Της από **03/04/2024** Τακτικής Συνεδρίασης του Δημοτικού Συμβουλίου του Δήμου Ρόδου

Αριθ. Πρακτικού: **09/03-04-2024** Αριθ. Απόφασης: **101/2024**

**ΘΕΜΑ 14 :** Έγκριση μελέτης πρότασης «Εισόδου εξόδου» οχημάτων από την Κ.Μ.1888<sup>237</sup> που θα εξυπηρετεί και την Κ.Μ. 1888<sup>239</sup> γαιών Αρχαγγέλου επί κοινόχρηστης οδού(ΦΕΚ 746Β' /1967), ιδιοκτησίας Σ. Καραγιάννης – Μ. Νικολής Α.Ε. για χρήση ξενοδοχείου «MEMPHIS BEACH HOTEL».

Όλα τα ανωτέρω απεικονίζονται αναλυτικά στο συνημμένο Σχέδιο T101 του Κωνσταντίνου Β. Χρύση Διπλωματούχου Πολιτικού Μηχανικού

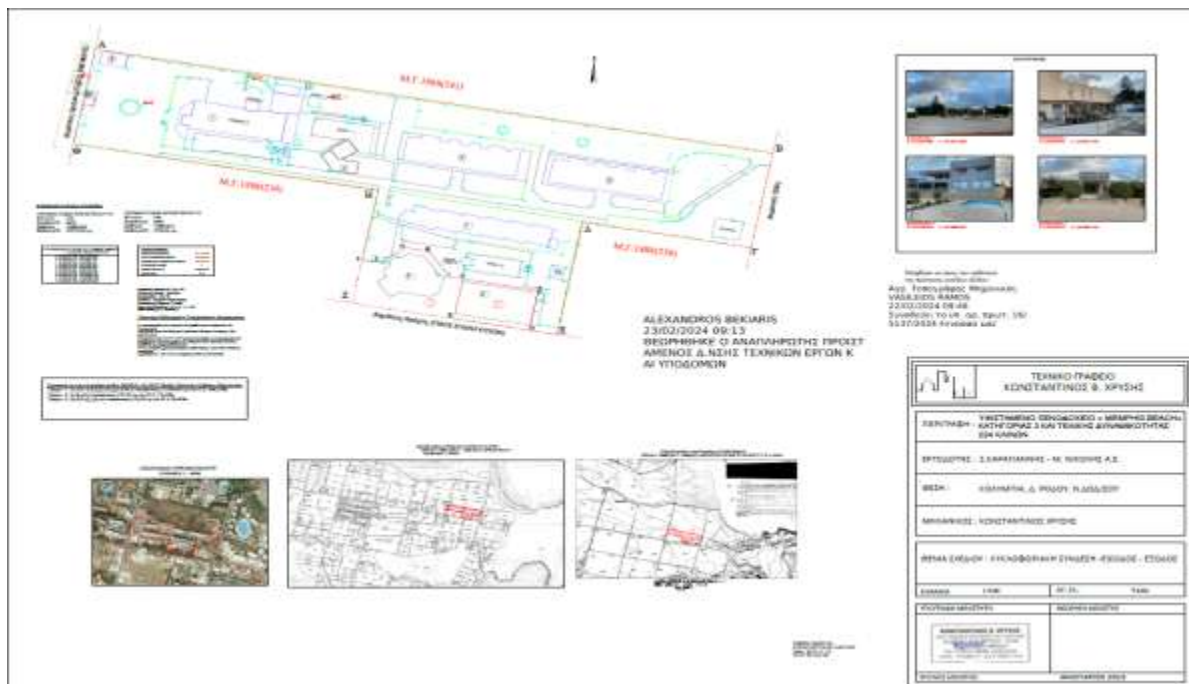
1. Να δημιουργηθεί ένα άνοιγμα εισόδου εξόδου πλάτους 8,00 μέτρων όπως εμφανίζεται στο συνημμένο θεωρημένο σχέδιο
2. Να τοποθετηθούν οι ρυθμιστικές πινακίδες P-2 , P-27
3. Να γίνει η οριζόντια σήμανση με την αναγραφή της λέξεως STOP
4. Να τοποθετηθεί επαρκής ηλεκτροφωτισμός στα σημεία εισόδου - εξόδου εντός της Κ.Μ.1888<sup>237</sup>Γαιών Αρχαγγέλου
5. Να αποκλειστεί η πρόσβαση οχημάτων στην εγκατάσταση από οποιαδήποτε άλλη θέση

- I. Ο ιδιοκτήτης κατά την εκτέλεση των εργασιών κατασκευής της εγκεκριμένης μελέτης «Εισόδου - Εξόδου» υποχρεούται να εφαρμόσει πιστά το θεωρημένο T101 που συνοδεύει την παρούσα μελέτη.

- IV. Να αποκλειστεί η πρόσβαση των οχημάτων των Κ.Μ 1888 <sup>237</sup> και 1888 <sup>239</sup> Γαιών Αρχαγγέλου από οποιαδήποτε άλλη θέση. Η μοναδική πρόσβαση των οχημάτων της εγκατάστασης με την οδό θα πρέπει να γίνεται με αυτήν που φαίνεται στο θεωρημένο συνημμένο σχέδιο T101 **που συνοδεύει το παρόν έγγραφο της Διεύθυνσης Τεχνικών Έργων και Υποδομών.**
